Nouvel essieu auto-suiveur 9T allégé

A compter de Décembre 2016, les essieux auto-suiveurs de la série LM avec frein à disque, sont fabriqués dans une nouvelle version qui dispose d'un nouveau groupe de direction, optimisé et allégé.

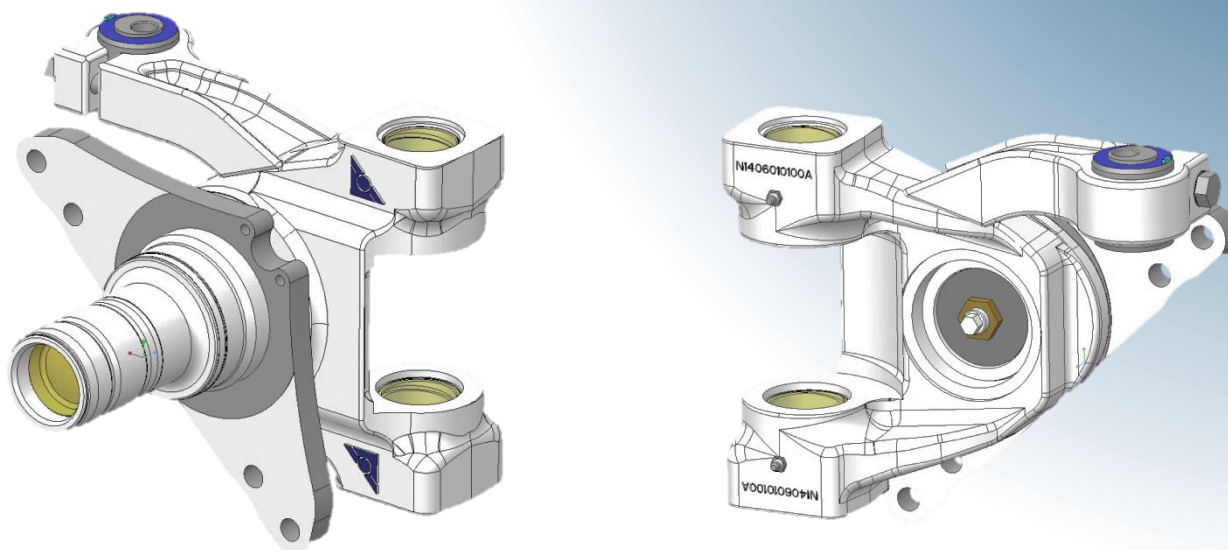
Le gain de poids est de 25 kg par essieu.

Pour l'entretien futur de ces nouveaux groupes veuillez commander le kit pivot de remplacement Réf.GF006010063A
